ÜBERPRÜFUNGSprotokoll FÜR SportANLAGEN MIT RASENFELDERN

1. Bezeichnung der Sportanlage: <u>Sportplatz Enns</u>	
2. Anschrift: <u>A-4470 Enns, Weyer Mayengasse 8</u>	
3. Telefon: <u>0664/ 816 4766</u> Fax:	
4. Wie viele Faustballfelder gibt es auf der Anlage insgesamt: <u>2</u>

Sportanlage:	Sportanlage Enns (TV Enns)	Datum:	26.09.2016
Feld Nr.: (lt. Überprüfungsprotokoll)	1	Prüfer:	Plank Markus

LAGESKIZZE ZUM ÜBERPRÜFUNGSprotokoll DER SPORTANLAGEN

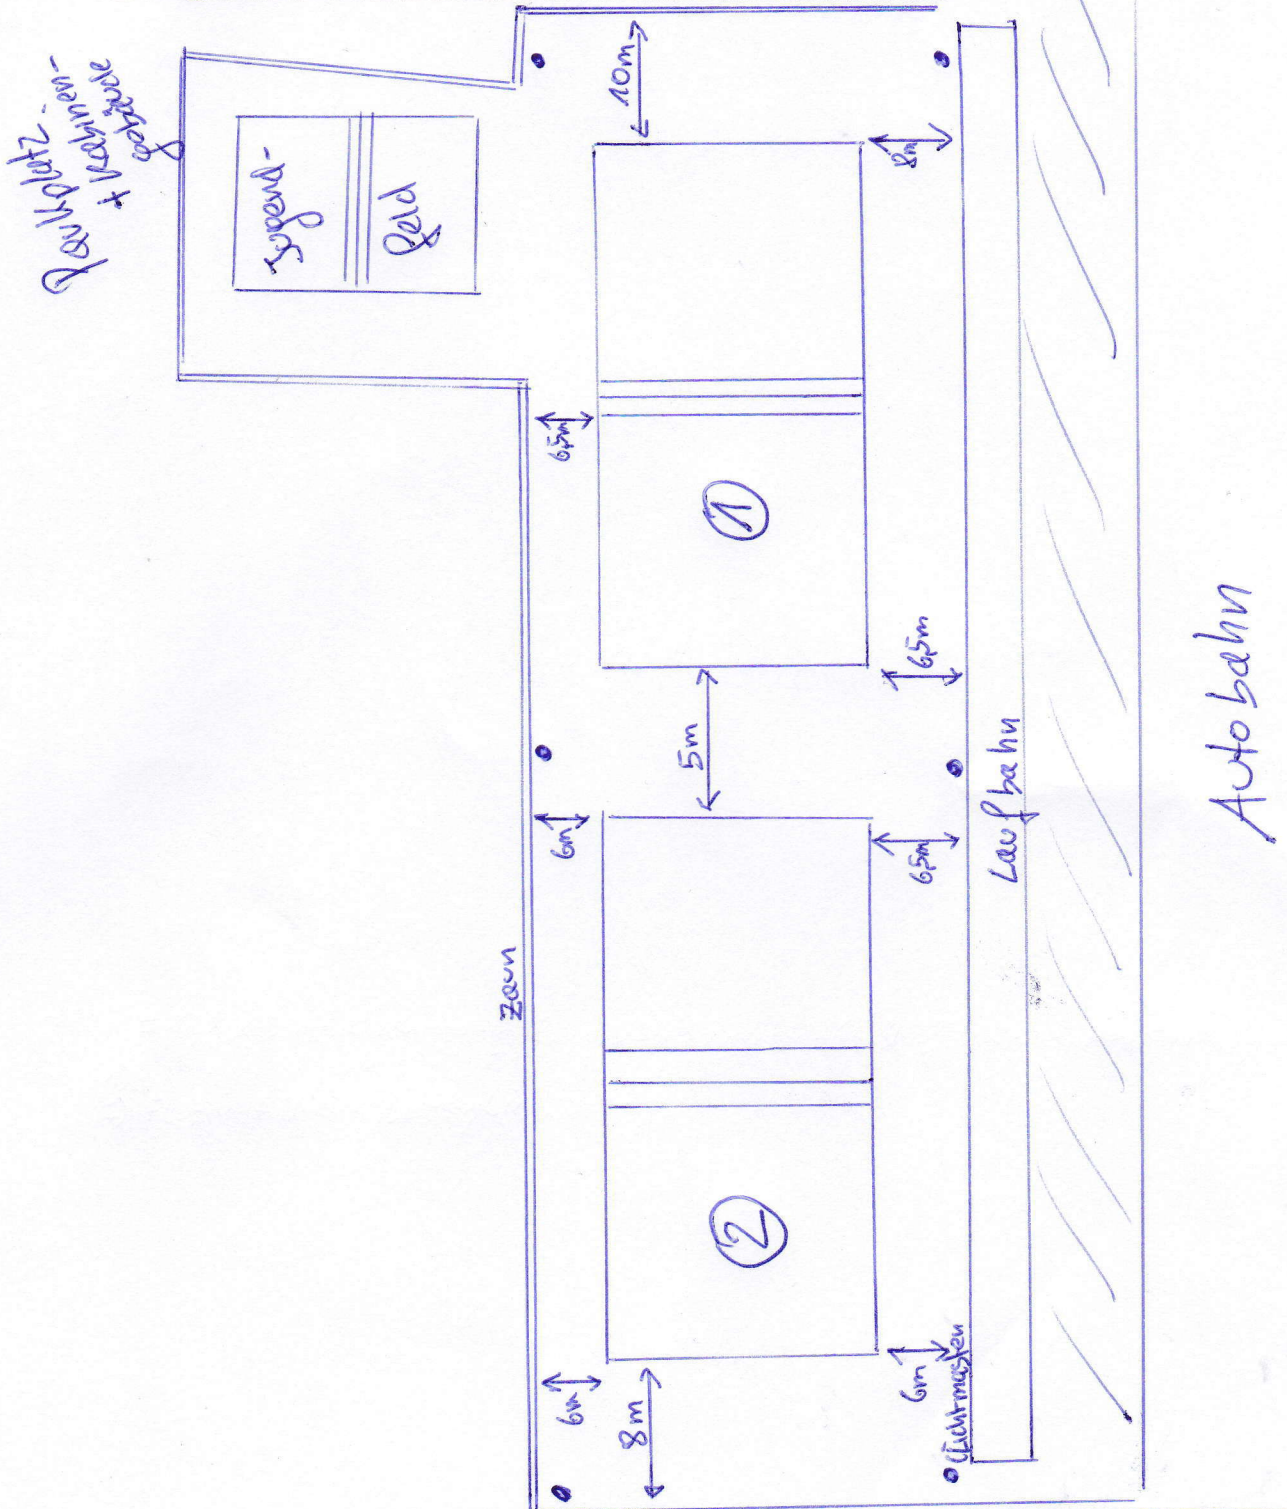
13. Sonstiges: <u>1) Feld 1 & 2 nicht gleichzeitig für BL-Spiele geeignet (Auslauf zwischen den Feldern)</u> <u>2) Flutlicht nicht BL-tauglich</u>

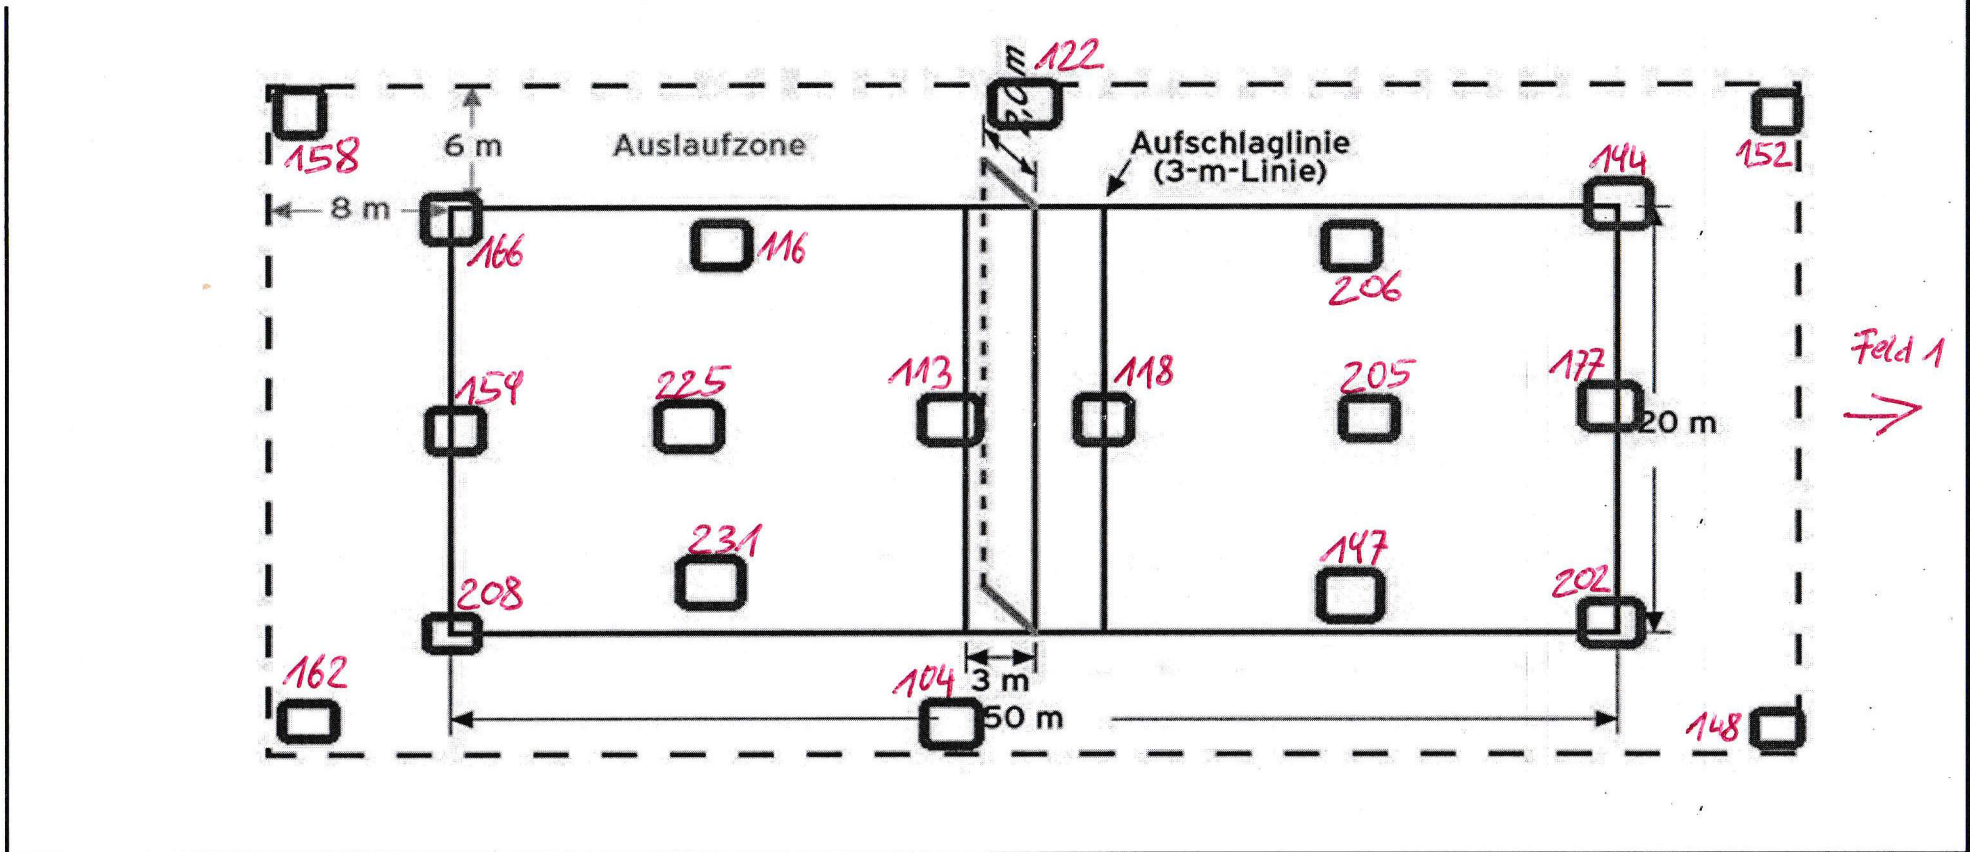
Bundesligabestimmungen Pkt. 25.1:	genehmigt	abgelehnt	Begründung + Unterschrift Prüfer:
am Spielfeld mind. 200 Lux, im Auslauf mind. 75 Lux (gemessen bis max. 30 cm über dem Boden)		X	<p style="color: red;">Lux-Werte am Spielfeld zu gering!</p> <p style="color: red; font-family: cursive; font-size: 1.5em;">[Signature]</p>

Sportanlage:	Sportanlage Enns (TV Enns)	Datum:	26.09.2016
Feld Nr.: (lt. Überprüfungsprotokoll)	2	Prüfer:	Plank Markus

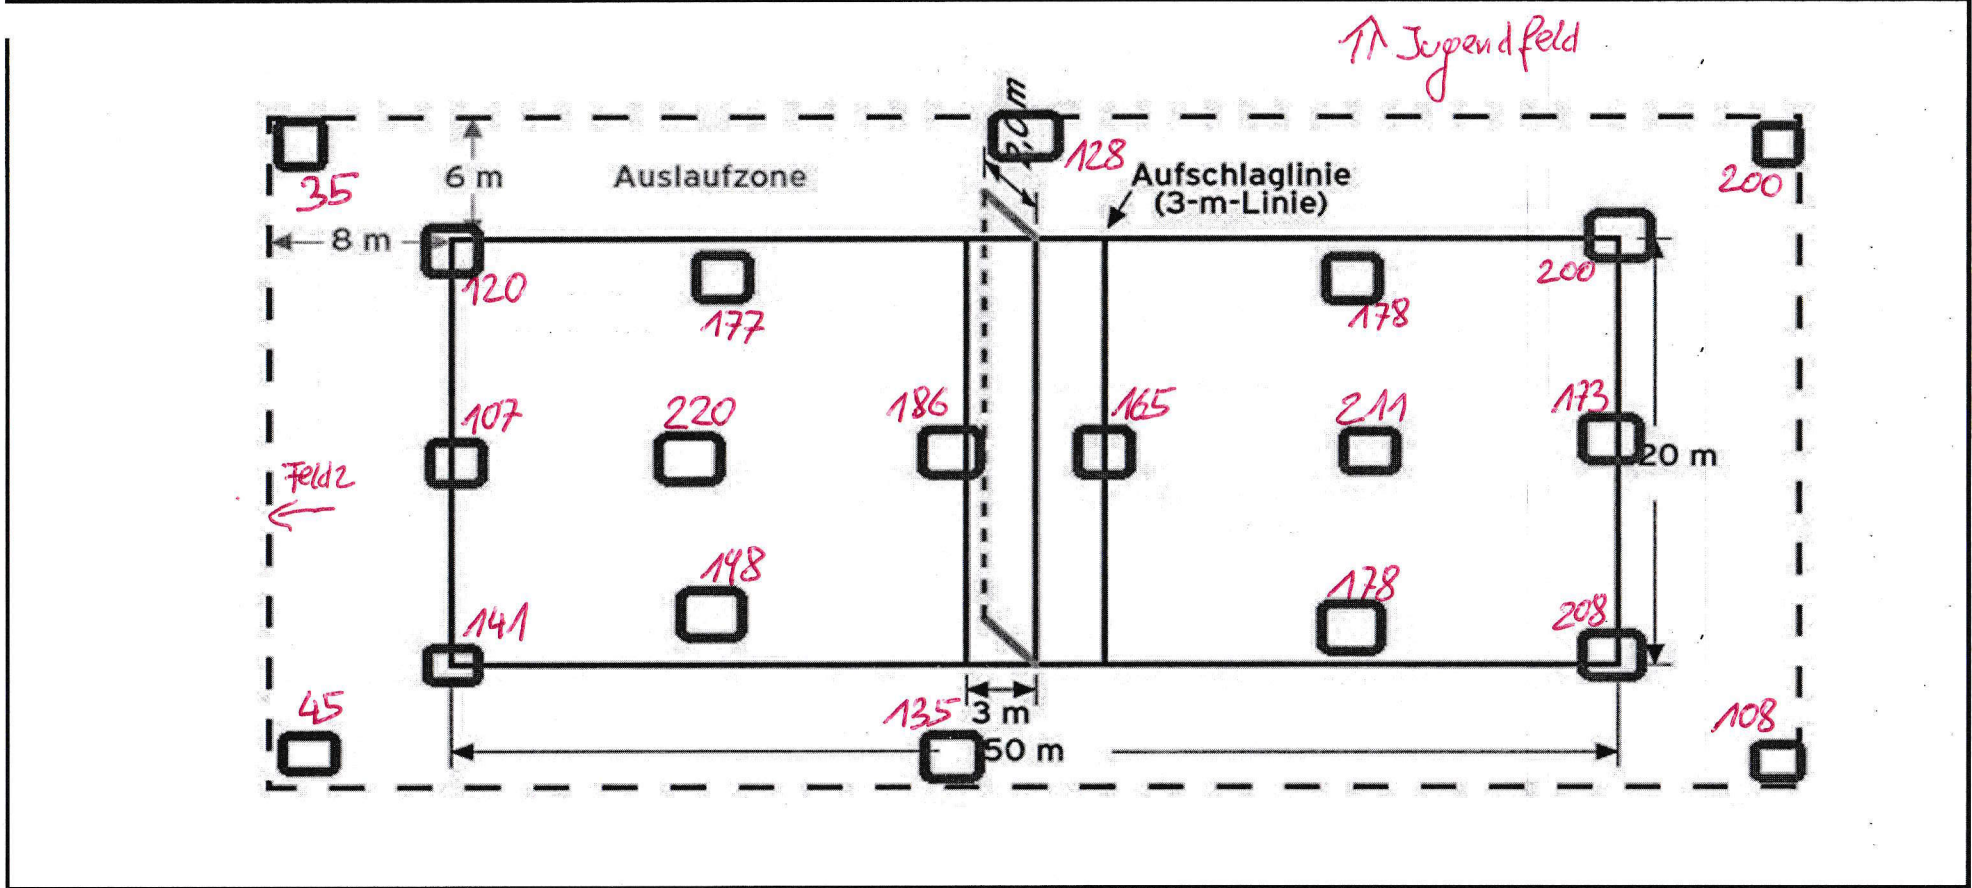
Bundesligabestimmungen Pkt. 25.1:	genehmigt	abgelehnt	Begründung + Unterschrift Prüfer:
am Spielfeld mind. 200 Lux, im Auslauf mind. 75 Lux (gemessen bis max. 30 cm über dem Boden)		X	Lux-Werte am Feld zu gering! im Auslauf (hinten) zu gering! <i>[Signature]</i>
